不二電機工業株式会社

使用部品の製造メーカー変更のお知らせ

キー付セレクトスイッチP S A－K形及びH S A－K形
製品寸法および外観変更（キーロゴ、キー穴形状）について

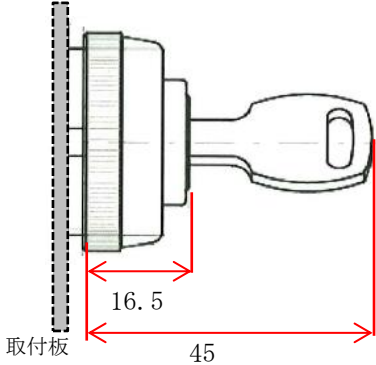
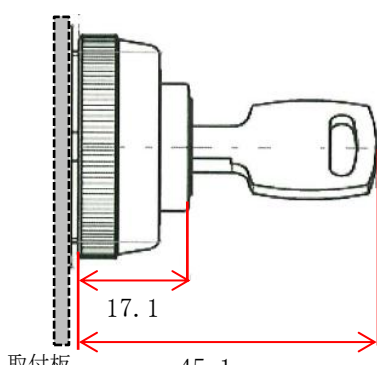
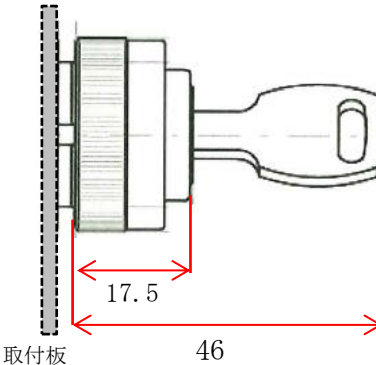
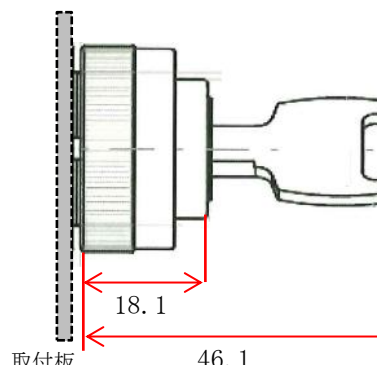
項目	形式	変更前	変更後
製品寸法	PSA		
	HSA		
キーロゴ	PSA HSA	  ロゴ	  キーNo. レーザー刻印へ変更
キー穴形状	PSA HSA	 ※新旧のシリンダー側／子鍵側に 互換性はございます。	 キーNo. レーザー刻印へ変更
